改善箇所説明図

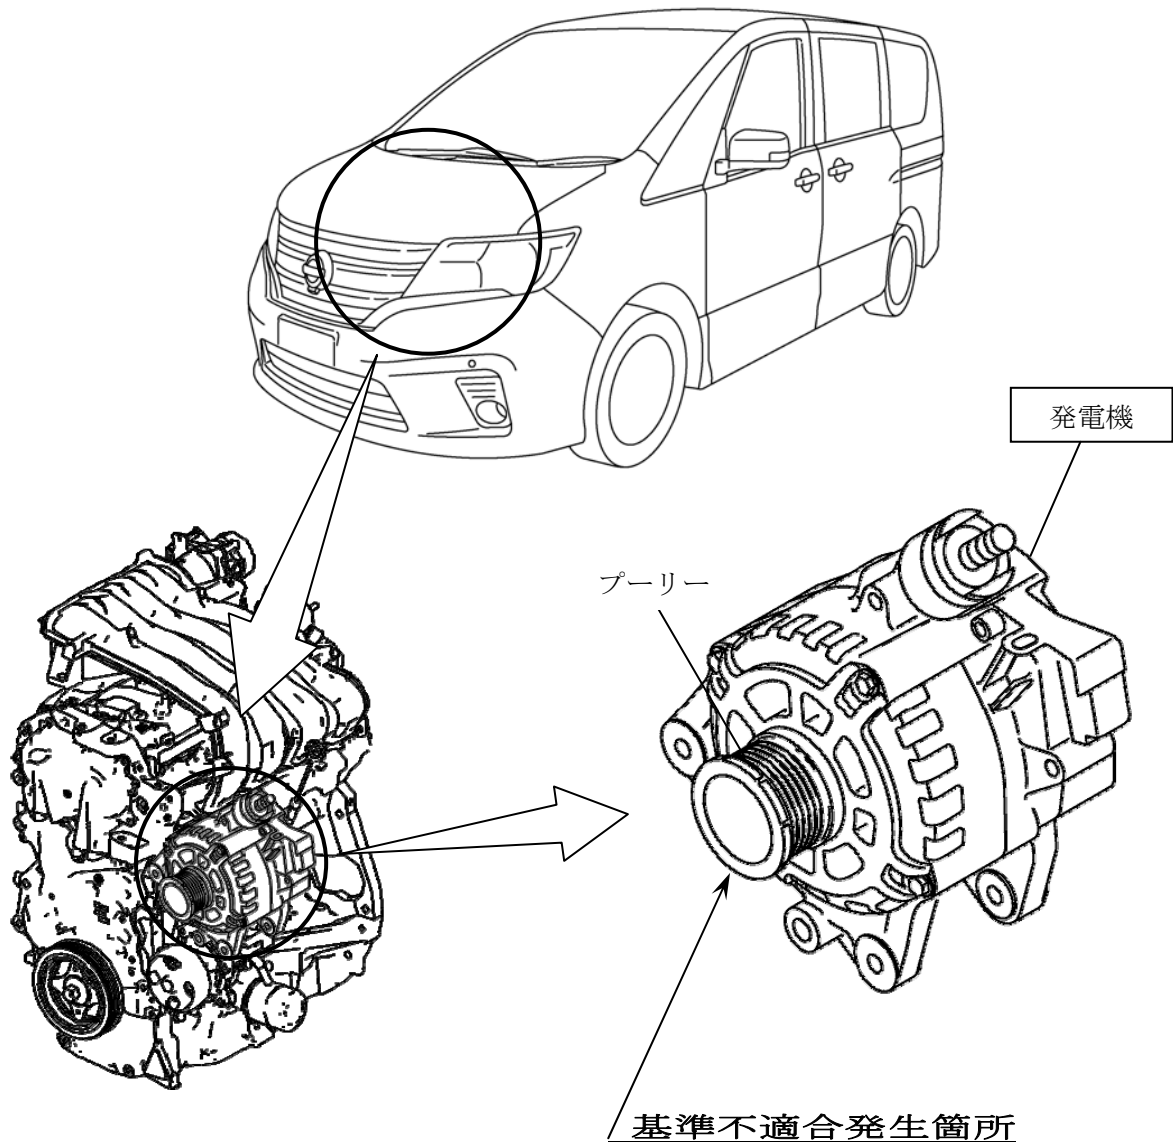
基準不適合発生箇所

アイドリングストップ付車の発電機において、プーリーの締付けが不適切なため、当該プーリーが緩むことで異音が発生し、当該プーリーが脱落することがある。そのため、当該発電機が発電しなくなり警告灯が点灯し、そのまま使用を続けると、最悪の場合、エンストして再始動できなくなるおそれがある。

改善の内容

全車両、当該発電機の製造番号を確認し、対象の場合は当該発電機を対策品と交換する。

識別：銀色のシールをモデルナンバープレートの右横に貼り付ける。
